LEGACY OUTBACK（型式：BS9）用サスペンションキット 取り扱い説明書ナットサイズ・締め付けトルク記載間違いについて

この度2018年11月より販売しております、DAMPER ZZ-R LEGACY OUTBACK（型式：BS9）用（品番：92509）並びに、DAMPER ZZ-R SpecDSC Plus LEGACY OUTBACK（型式：BS9）用（品番：98509）において、キット付属の取り扱い説明書に記載されているナットサイズと締め付けトルクの数値が間違っていることが判明いたしました。

付属の取り扱い説明書14ページに記載の間違えがありました。

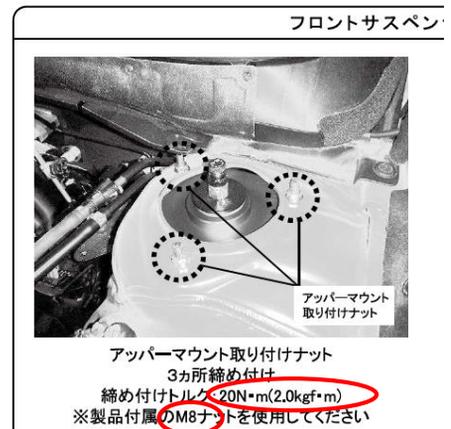
誤

正

※該当の部分は、フロントアッパーマウントの3カ所になります。キット付属のM8ナットを使用いただき、規定トルク：20N・m（2.0kgf・m）で、締め付け確認をお願い致します。
